龍門核能電廠初始測試視察報告
(100 年第 4 季季報)

行政院原子能委員會 核能管制處

中華民國 101 年 3 月

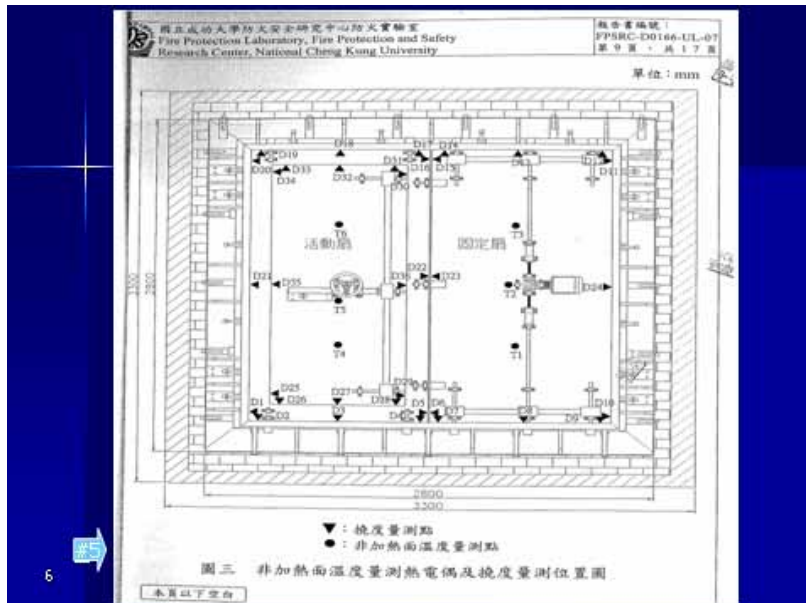
- 五、一個經成大測試（依 UL 10C）及 UL 派員見證合格型式之防火門（南寧 File No. R25313），並以此型式防火門申請 UL 認證標籤，現場防火門雖貼有相同 UL 認證標籤，但所安裝之防火門，却是與成大認證不同型式之防火門。

*下圖為經成大依測試規範 UL 10C 認證之防火門型式，並以此型式防火門申請 UL 認證標籤。

*現場防火門雖貼有相同 UL 認證標籤，但所安裝之防火門，却是與成大認證不同型式之防火門。

*現場防火門雖貼有相同 UL 認證標籤，但所安裝之防火門，却是與成大認證不同型式之防火門。
